TALONPOIKAISKULTTUURISÄÄTIÖ

Uusia ratkaisuja maalla asumiseen

ARVOSTELUPÖYTÄKIRJA - BEDÖMNINGSPROTOKOLL

KUNNIAMAININTA, EHDOTUS ”ARKTINEN”

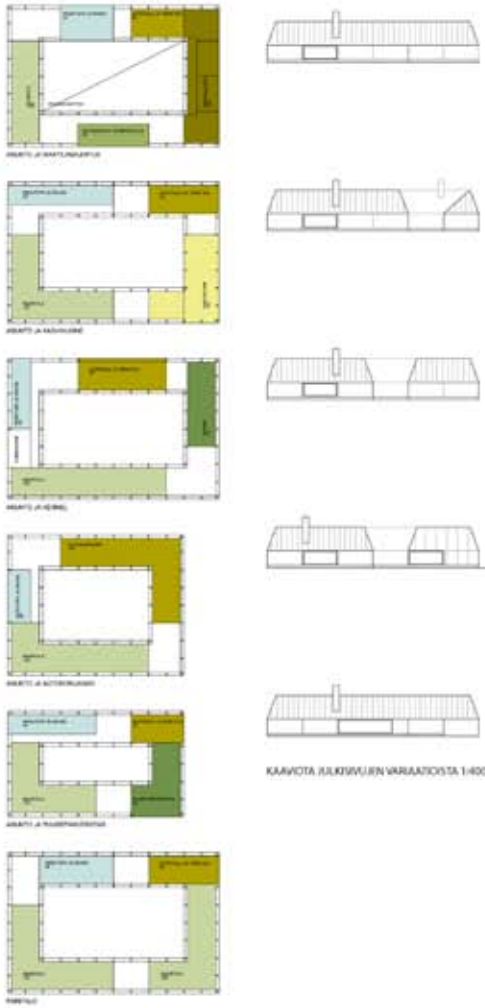
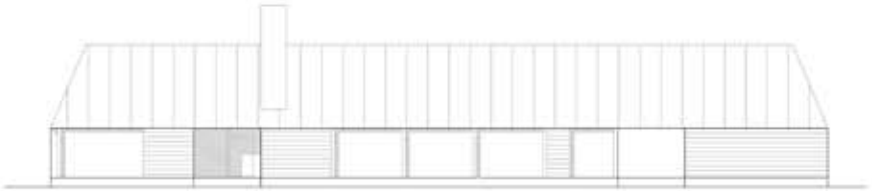
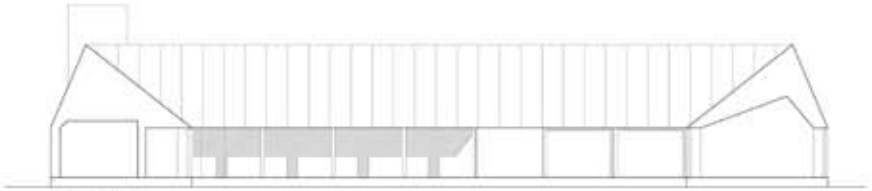
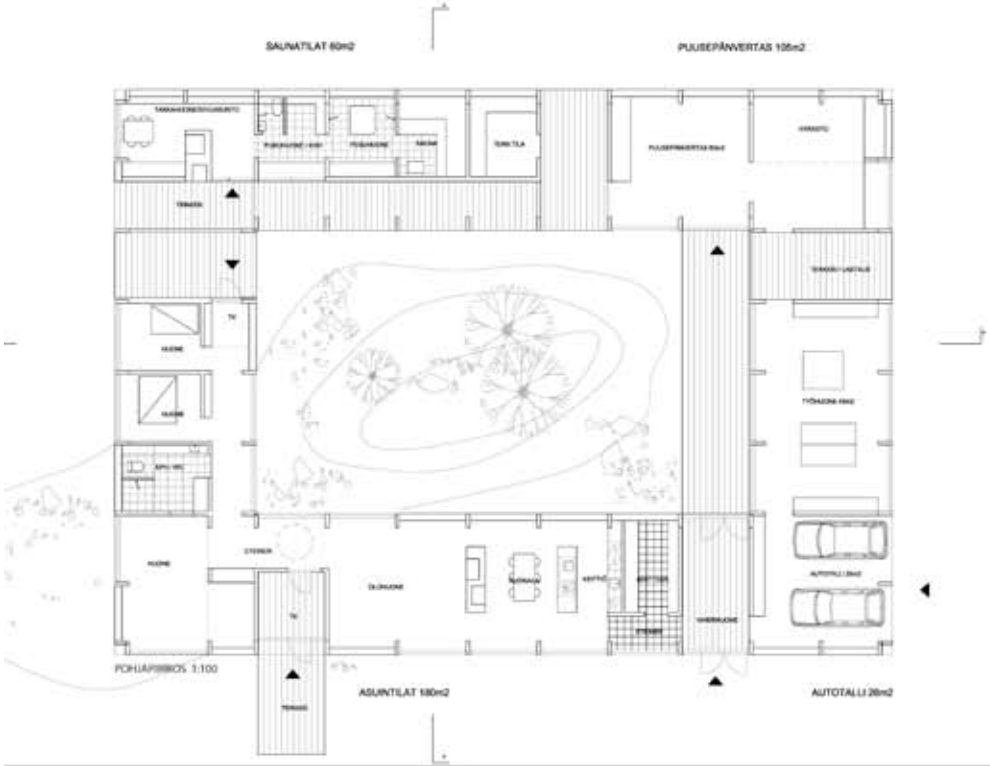
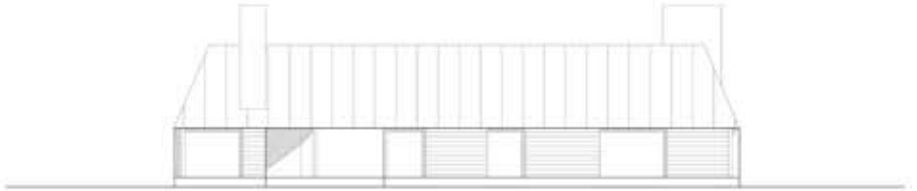
Kaunis ja harmoninen ehdotus. Ulkomitoiltaan suuri rakennus vaatii melko paljon tilaa ympärilleen. Esitettyyn avoimeen maisematilaan rakennus kuitenkin sopii erinomaisesti. Rakennuksen suhteet ovat hyvät, mutta korkea katto varjostaa sisäpihaa jonkin verran. Rakennusmassan katkaisu ja sisäpihan maltillinen avaus saattaisi lisätä valoisuutta kokonaisarkkitehtuurin kärsimättä. Eri rakennusten väliset katetut yhteydet toimivat hyvin. Laajennettavuutta on kohtuullisesti mietitty, joskaan esim. kahden yksityisasunnon sijoittaminen saman sisäpihan ympärille ei ole uskottava ratkaisu. Painovoimaisen ilmanvaihdon järjestäminen hyvin on haastavaa, ja vaatii runsaasti hormeja, joita suunnitelmassa ei ole esitetty. Toimiva ja kestävä rakennus vaatii myös räystäät, jotka rakennukseen kuitenkin on lisättävissä arkkitehtuurin siitä merkittävästi kärsimättä. Rakennuksen lämmitys ei toimi pelkästään esitettyjen tulisijojen varassa. Myöskään rakennuksen toteuttaminen matalaenergiatalona ei välttämättä onnistu suurten ikkunapintojen ja verrattain laajan ulkovaipan takia.

KUNNIAMAININTA, EHDOTUS ”TORNI”

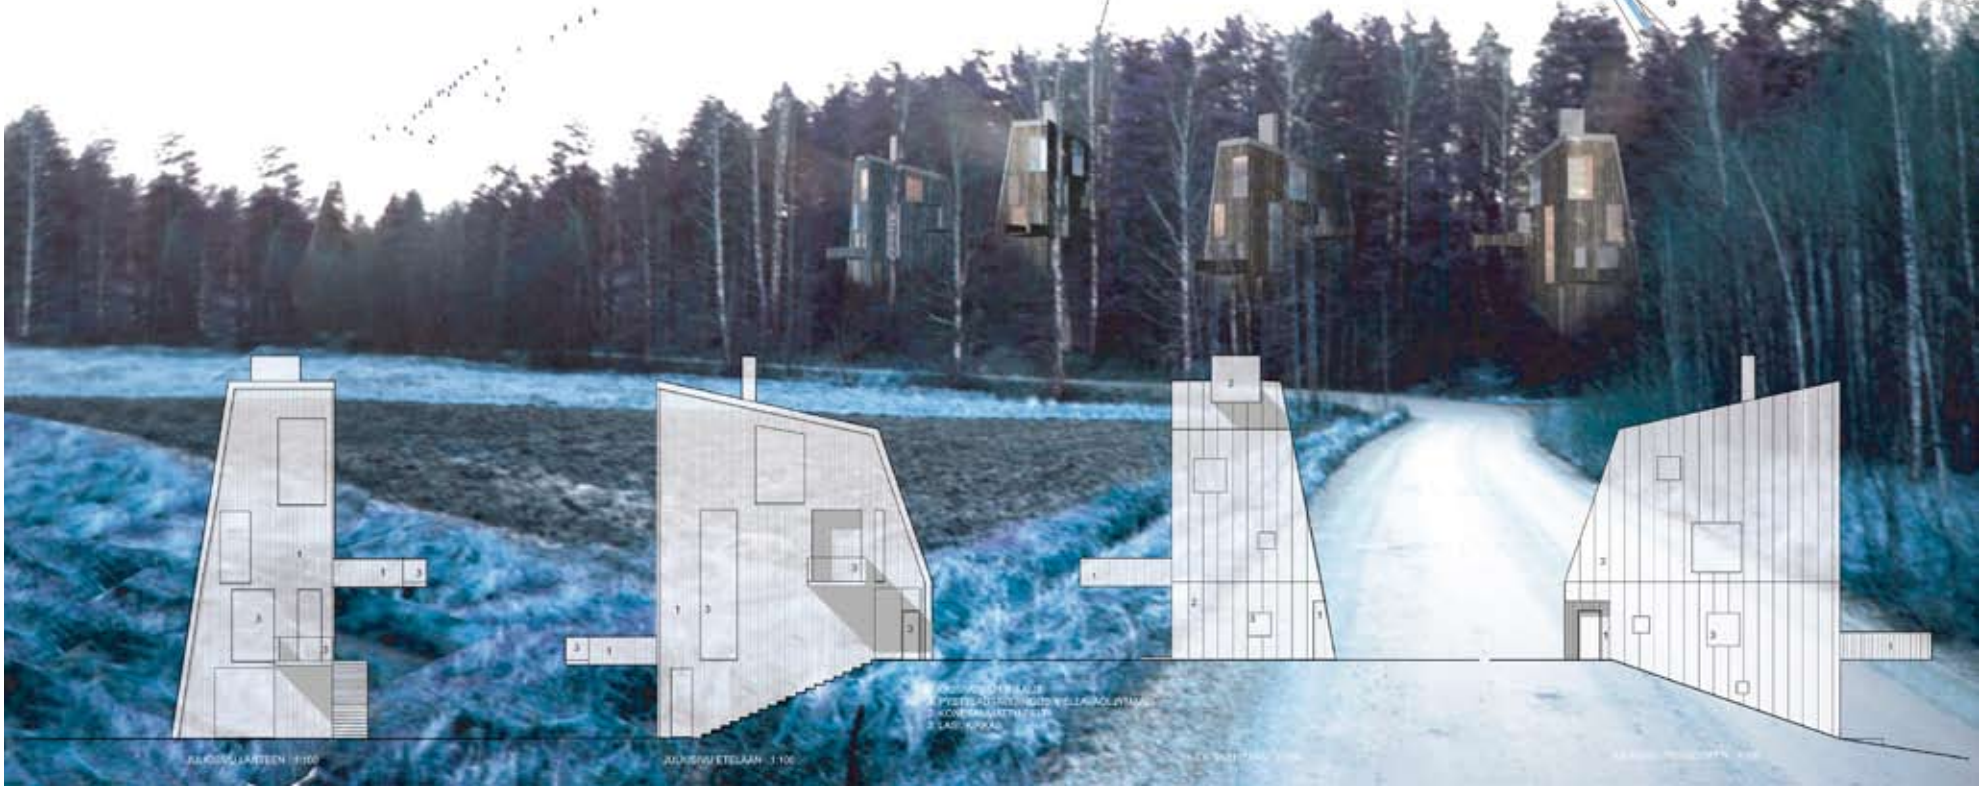
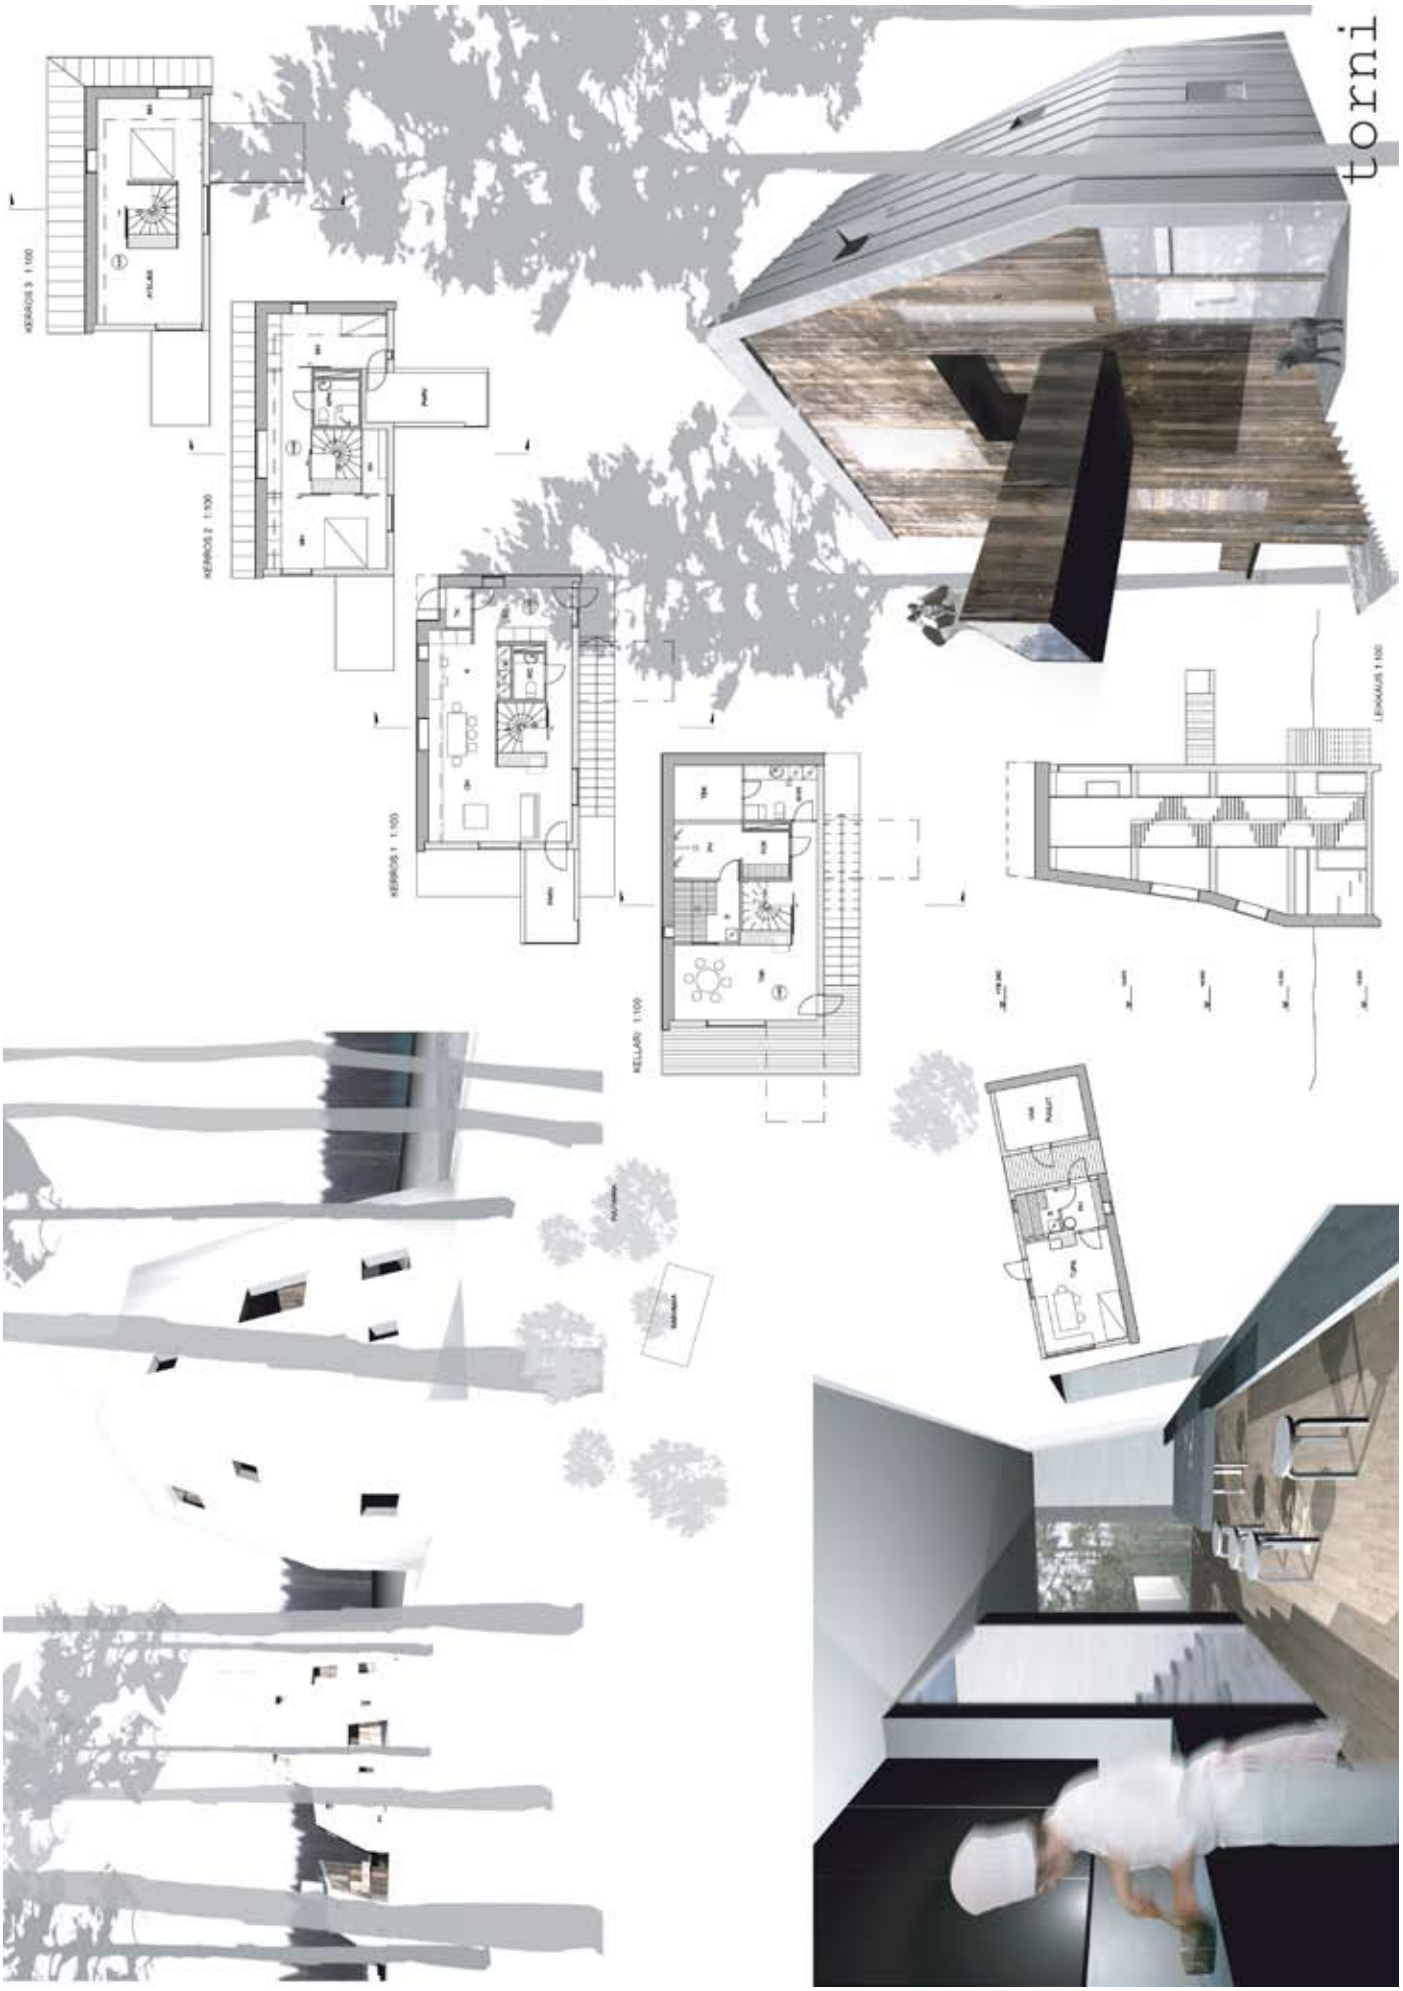
Raikas, reipas ja kauniisti toteutettu ehdotus.

Ehdotuksen lähtöajatuksena on sijoittaa maalle muuttavat kaupunkilaiset maata säästävästi kaava-alueen ulkopuolelle maaseutuasumisen elämyksellisyyttä korostaen.

Vaikka torniasumiselle suomalaisella maaseudulla ei liene ennustettavissa kovin laajaa yleisyyttä ainakaan lähitulevaisuudessa ehdotus osoittaa että, ko. rakennustyppi oikein valitulla rakennuspaikalla voi olla sekä miljöön, asumisen, että talouden kannalta toimiva vaihtoehto. Sosiaalisesti ko. rakennustavalla on mahdollista aikaansaada eritavoin kokoonkutsuvia (taide, tiede, aatteet) yhteisöjä. Monikerroksinen asuminen voi olla myös toimiva ratkaisu perhemuotojen ja –kokojen monentyyppisissä muunnoksissa. Ratkaisun perusajatus mahdollistaa myös ryhmän ”torniyksilöiden” verrattain vapaan muodonannon, tilajärjestelyn ja materiaalikirjon. Vaiheittain rakentamista ei ole esitetty.

Esitetty ratkaisu on sovitettu mielenkiintoisesti ja taidokkaasti valittuun rakennuspaikkaan.

Valittu kapea pohjamuoto ja mm. portaan sijoittelu on pakottanut sisätilat paikoin käytävämäisiksi eikä yhteistä olemisen tilaa ole juuri jäänyt. Arkkitehtuuri on leikkisällä tavalla varmaotteista ja kiinnostavaa. Esitetyt tekniset ratkaisut ovat toteavia eivätkä sisällä mainittavia innovaatioita.
